原管発官R 6第8号
令和6年4月5日

福島第二原子力発電所2号発電用原子炉 廃止措置計画変更認可申請書

- (1) 使用済燃料乾式貯蔵施設の導入に伴う変更
敷地内に使用済燃料乾式貯蔵施設を設置することに伴い、関連する記述を変更する。
- (2) その他、記載の適正化を行う。

第4-1図 廃止措置対象施設の敷地

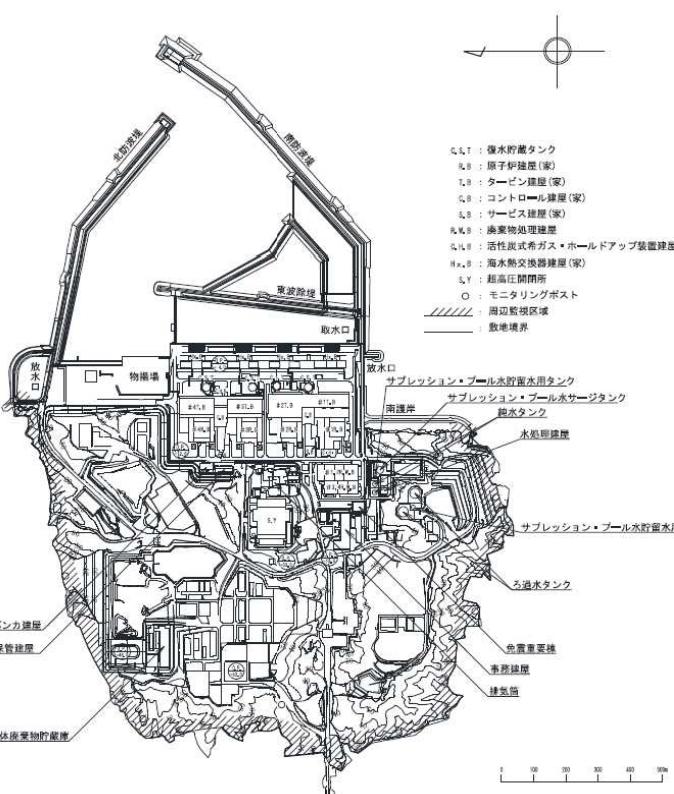
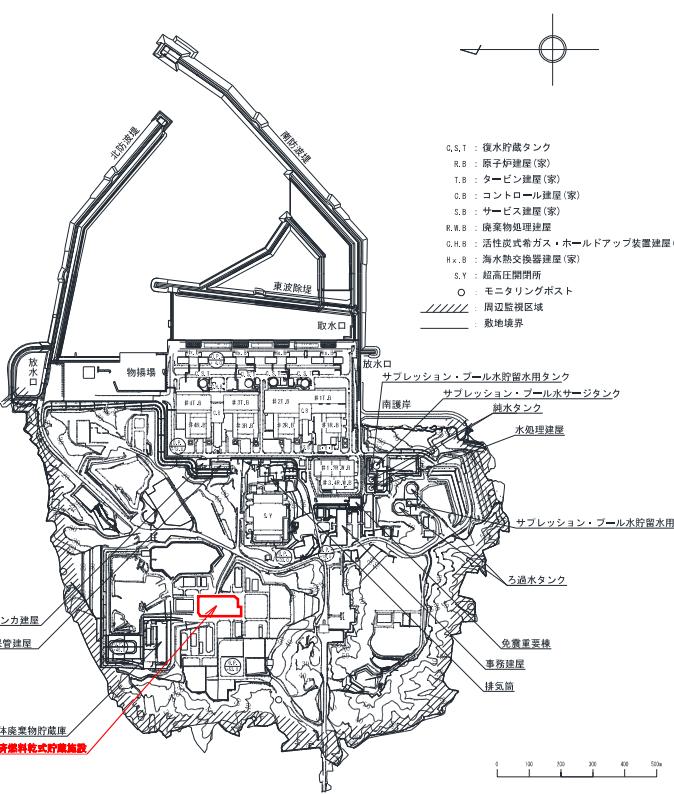
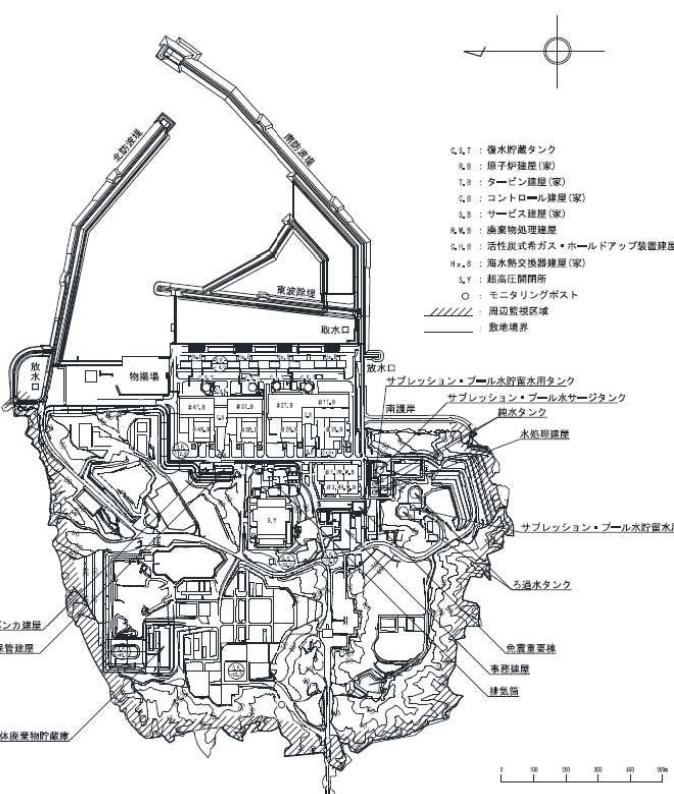
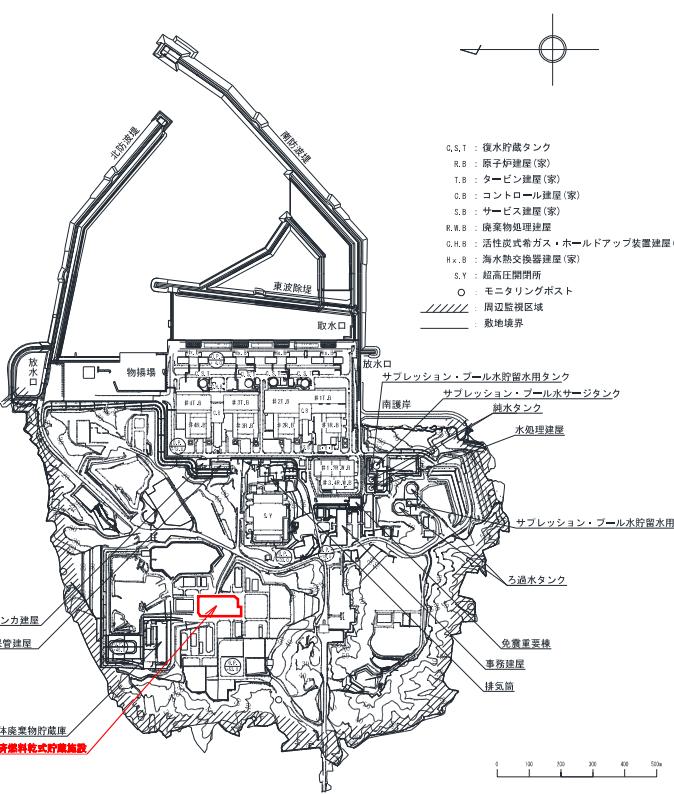
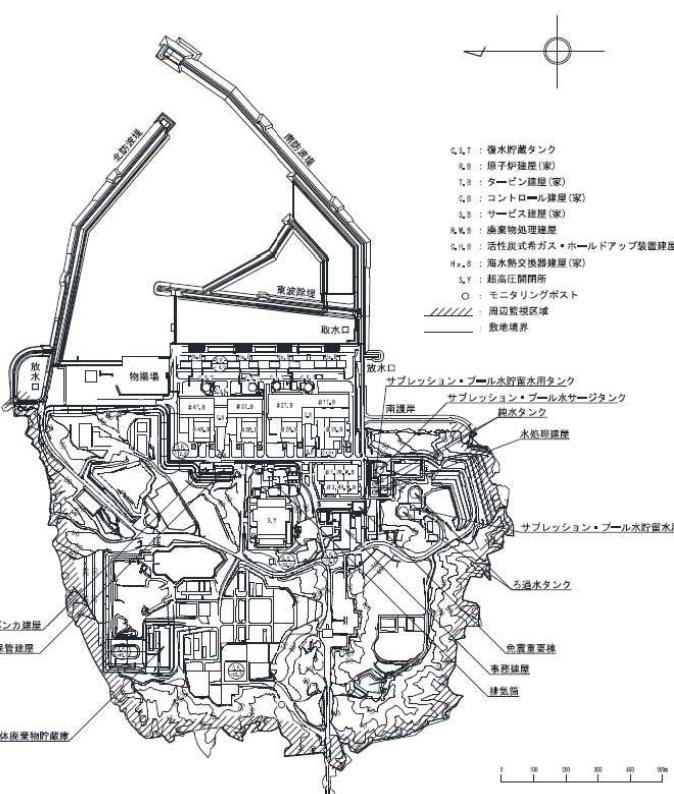
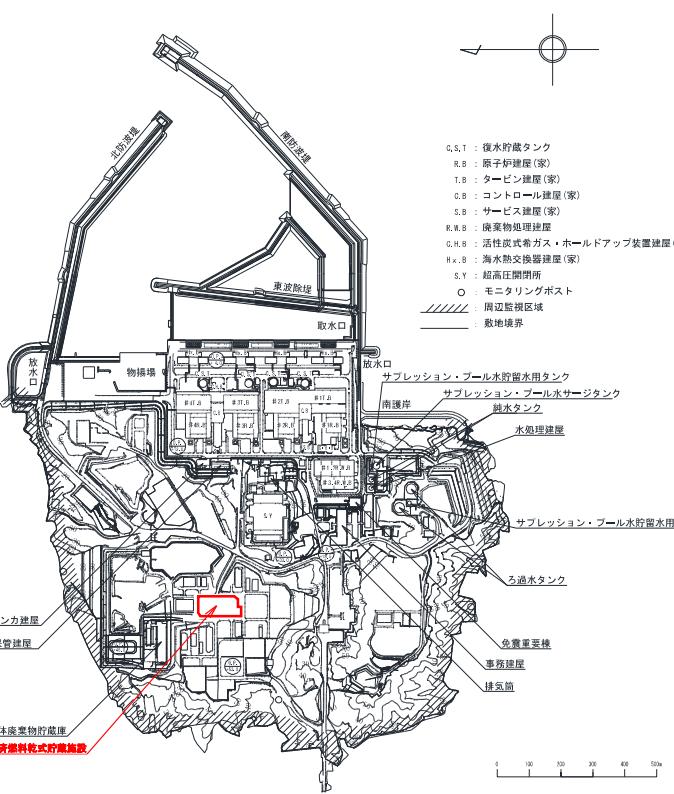
変更前	変更後	理由
<p>四 廃止措置対象施設及びその敷地</p> <p>(中略)</p>  <p>変更前</p> <p>四 廃止措置対象施設及びその敷地</p> <p>(中略)</p>  <p>変更後</p> <ul style="list-style-type: none"> 使用済燃料乾式貯蔵施設の導入に伴う変更 	<p>四 廃止措置対象施設及びその敷地</p> <p>(中略)</p>  <p>変更前</p> <p>四 廃止措置対象施設及びその敷地</p> <p>(中略)</p>  <p>変更後</p> <ul style="list-style-type: none"> 使用済燃料乾式貯蔵施設の導入に伴う変更 	<p>四 廃止措置対象施設及びその敷地</p> <p>(中略)</p>  <p>変更前</p> <p>四 廃止措置対象施設及びその敷地</p> <p>(中略)</p>  <p>変更後</p> <ul style="list-style-type: none"> 使用済燃料乾式貯蔵施設の導入に伴う変更

第2-1-1図 廃止措置対象施設の敷地に係る図面及び廃止措置に係る工事作業区域図

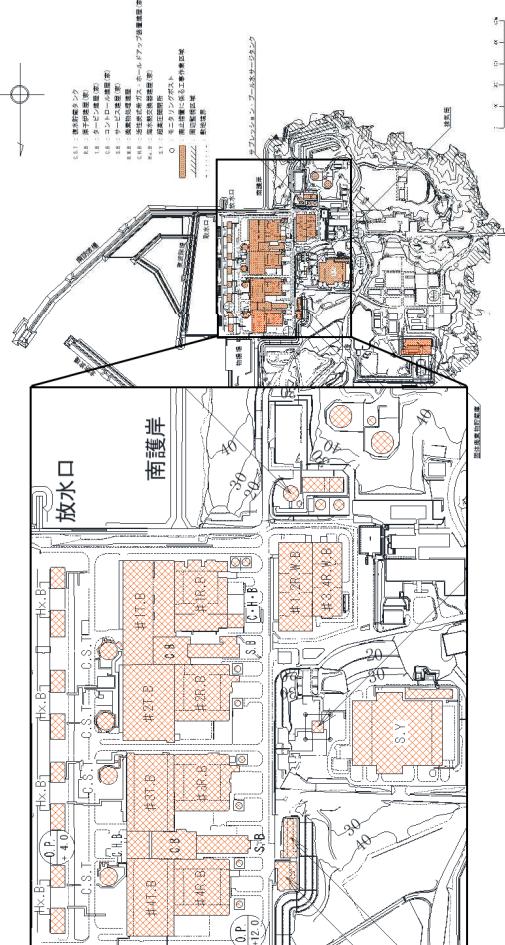
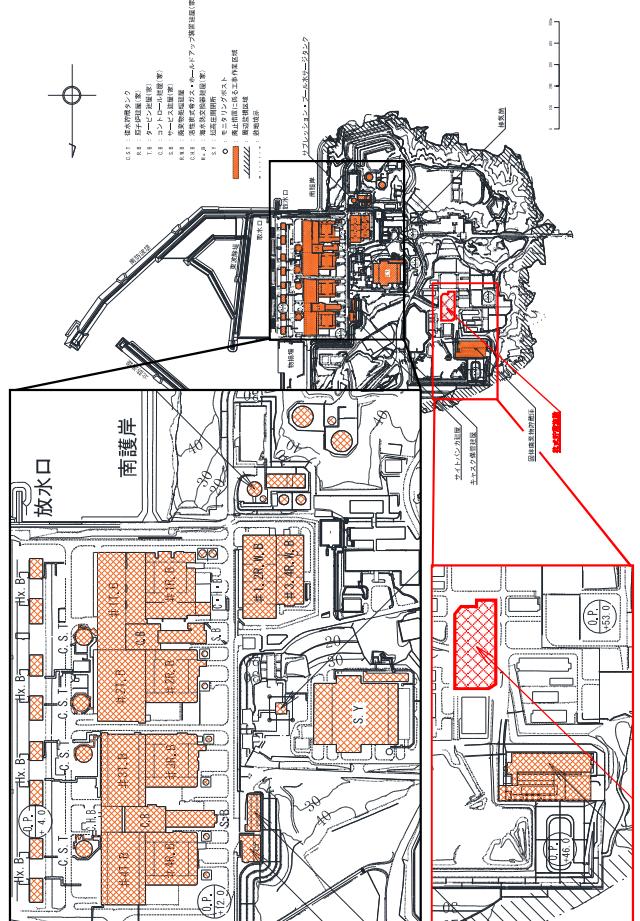
変更前	変更後	理由
<p>添付書類二 廃止措置対象施設の敷地に係る図面及び廃止措置に係る工事作業区域図 (中略)</p> 	<p>添付書類二 廃止措置対象施設の敷地に係る図面及び廃止措置に係る工事作業区域図 (中略)</p> 	<ul style="list-style-type: none"> 乾式貯蔵施設の導入に伴う変更
